MEMO 02

Project: Admiralengracht 42 Amsterdam
Betreft: Reactie Ingenieursbureau Boorsma op Reactie IKAABEE d.d. 25-10-2019 op de door Ingenieursbureau Boorsma opgestelde memo "Second opinion constructie naastgelegen pand" d.d. 02-07-2019

Overzicht positie verschoven kolom met gemobiliseerde palen

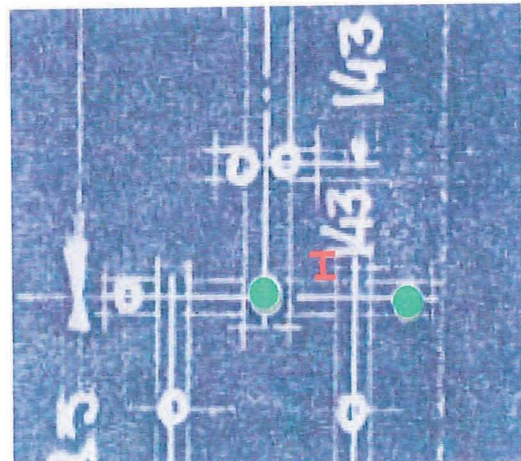
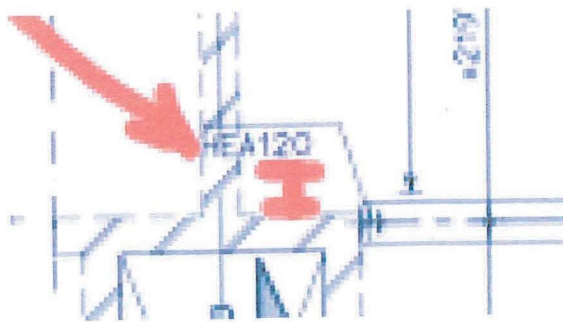
Paal draagvermogen bij stalen spant, punt 2

Reactie IKAABEE B.V. d.d. 25-10-2019 geeft aan dat de kolom gaat verdelen over 3 palen in plaats van 2.

De belasting zal zich minimaal verdelen over de twee groen gemarkeerde palen in onderstaande figuur. Mogelijke verdere herverdeling is niet aangetoond in de berekening van IRG constructief ontwerpers.

Overzicht palen midden onder onderregel (geel gemarkeerd)

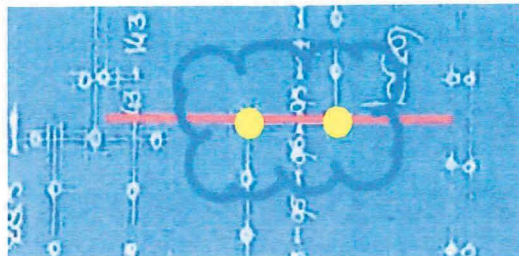
Paal draagvermogen bij stalen spant, punt 3

Reactie IKAABEE B.V. d.d. 25-10-2019 Daar het portaal is voorzien van een onderregel (rode lijn in onderstaande figuur) zal het portaal in het midden van de overspanning nog belasting afdragen naar de funderingsbalk met 2 palen (geel gemarkeerd in onderstaande figuur).

De palen onder de kolommen zullen stijver reageren dan de grondbalk en daardoor zal er nagenoeg geen krachtsoverdracht plaatsvinden naar de 2 palen in het midden van de grondbalk van het portaal.
